Keuringsverslag van een elektrische laagspanning- en zeer lage spanningsinstallatie

NIET CONFORM

Straatnaam Oudstrijdersstraat
Huisnummer 62
Busnummer
Postcode 2140
Gemeente Borgerhout
Land België

Controlebezoek van een oude huishoudelijke elektrische installatie van een wooneenheid bij verkoop op vraag van de verkoper volgens (KB 08/09/2019) - AREI Boek 1- 8.4.2. en 8.2.1. en 4.2.4.3.

Afbeelding schakel- en verdeelbord:

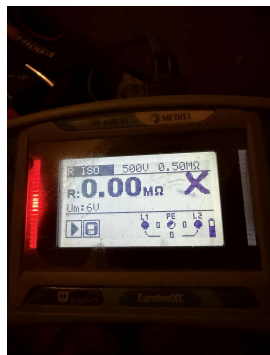
- I1.01 Eëndraadschema van de installatie is niet aanwezig. (Boek 1 Afdeling 2.12 - 2.13 en 3.1.2)
- I1.03 Situatieschema van de installatie is niet aanwezig. (Boek 1 Afdeling 2.12 - 2.13 en 3.1.2)

- I2.02 De waarde van de isolatieweerstand van één of meerdere stroombanen is kleiner dan 0,5M ohm. (Boek 1 Onderafdeling 6.4.5.1.)
- I3.07 Een demonteerbaar aansluitstuk (aardingsonderbreker) dient aangebracht te worden in de aardgeleider teneinde de meting van de aardweerstand mogelijk te maken. (Boek 1 Onderafdeling 5.4.3.5.)

- I3.08 Een demonteerbaar aansluitstuk (aardingsonderbreker) moet steeds gemakkelijk bereikbaar zijn. (Boek 1 Onderafdeling 5.1.5.1. en 5.4.3.5.)
- I4.08 De beschermingsgeleiders zijn niet verdeeld over de ganse installatie. (Boek 1 Onderafdeling 5.3.5.3.G. en 5.4.3.1.)

- I5.01 De aanduiding van de stroomkringen en/of apparatuur, aansluitklemmen, enz dient aangebracht of vervolledigd te worden. (Boek 1 Onderafdeling 3.1.3.1. en 3.1.3.3.A. en 5.1.6.1)

- I5.11 Niet gebruikte invoeringen van het verdeelbord zijn niet correct of onvoldoende afgedicht. (Boek 1 Afdeling 5.1.4. en 4.2.2.3.)
- I5.14 De nominale spanning dient duidelijk vermeld te worden op een oordeelkundig gekozen plaats. (Boek 1 Onderafdeling 3.1.3.3.)

- I6.02 Een algemene differentieelstroombeschermingsinrichting met een nominale stroom (In) van minstens 40A en een gevoeligheid van maximum 300mA is niet geplaatst. (Boek 1 Onderafdeling 4.2.4.3. en 5.3.5.3.a.)

- I6.05 De algemene differentieelstroombeschermingsinrichting dient aan het begin van de installatie geplaatst te worden (onmiddellijk na kWh teller), dit om de bescherming tegen onrechtstreekse aanraking te verzekeren bij gebruik van leidingen van klasse I (XFVB, VFVB, EXAVB, EVAVB, ...). (Boek 1 Onderafdeling 5.3.5.3 + 4.2.4.3.)

- I6.09 Er is geen bescherming door een differentieelstroombeschermingsinrichting met een gevoeligheid van max. 30mA voorzien voor contactdozen zonder aardpen. (boek 1 afdeling 8.2.1 punt 6)

- I7.01 De smeltzekeringhouders of houders van kleine vermogensschakelaars met pennen met een sectie kleiner dan 10mm2 zijn niet voorzien van kalibreerelementen. (Boek 1 Onderafdeling 5.3.5.5.A.)

- I8.07 Leidingen zijn te bevestigen met aangepaste bevestigingsmiddelen. (Boek 1 Onderafdeling 5.2.2. en 5.2.9.)
- I8.08 De geleiders van het type VOB moeten in daarvoor bestemde buizen, kabelgoten geïnstalleerd worden. (Boek 1 Onderafdeling 5.2.9.3. en 5.2.9.6.)

- I8.11 De niet gepantserde kabels moeten mechanisch beschermd worden op plaatsen waar ze aan beschadiging blootgesteld worden (doorgang muren, plafonds, technische kokers, ...). (Boek 1 Afdeling 5.2.1.5. en 5.2.9.)

- I8.13 Het gebruik van kabels van het type VTLmb, LMVVR, COAX, VVT is verboden. (Boek 1 Onderafdeling 5.2.1.2.)
- I8.21 Kabeldoorvoeren uit te voeren met wartels of gelijkwaardig bescherming. (Boek 1 Onderafdeling 5.2.6.1.)

- I9.02 Loshangende schakelaars, contactdozen en/of aftakdozen dienen degelijk bevestigd te worden. (Boek 1 Afdeling 1.4.1. & 1.4.2)
- I9.04 De verbindingen dienen verwezenlijkt te worden in borden, verbindings- of aftakdozen, aan de klemmen van schakelaars, contactdozen of verlichtingsarmaturen. (Boek 1 Onderafdeling 5.2.6.1.)

- I9.07 Niet alle contactdozen op LS zijn kinderveilig conform NBN C 61-112-1:2017. (Boek 1 Onderafdeling 1.4.2.3. en 5.3.5.2.)
- N17 De aardspreidingsweerstand kon niet gemeten worden. Deze dient bij voorkeur kleiner te zijn dan 30ohm.

- N34 Deze installatie dateert van voor '81, er werd rekening gehouden met de afwijkende beschikkingen vermeld in Boek 1 Afdeling 8.2.1.
- Betreft een algemene isolatie fout , is niet te identificeren welke kring.

- Verschillende contactdozen met aardingspen doch geen aarding aangesloten

- N22 De elektrische installatie is grondig na te zien en conform te maken volgens de voorschriften van het AREI boek 1.
- N3 Het is niet uitgesloten dat bij een nacontrole bijkomende inbreuken worden vastgesteld bij voorleggen schema's.
